Odborné vyjádření

Odborné vyjádření ke stavu ploché střechy nad strojovnou VZT zimního stadionu

Zimní stadion
Boženy Němcové 1780
356 00 Sokolov

Zpracováno v období
duben 2019

Foto /5/ Tvorba kaluží u prostupů

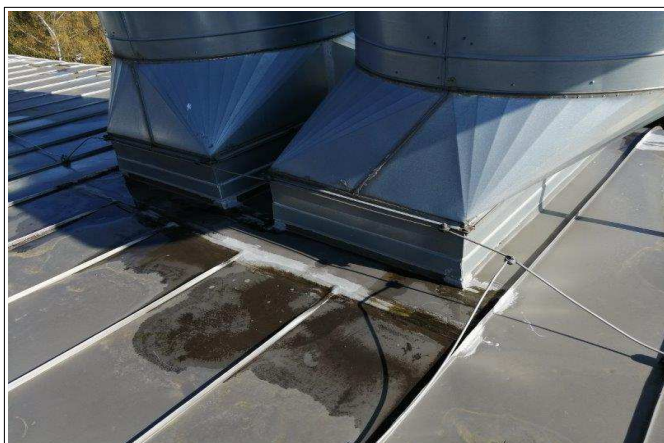
Jako krytina zde byl použit falcovaný plech. Tato krytina, v závislosti na druhu spoje, má minimální sklon střechy 7°. Sklon střechy byl v době průzkumu naměřen cca 2°. Hrozí riziko zatékání, ke kterému reálně i dochází.

Foto /6/ Tvorba kaluží u prostupů
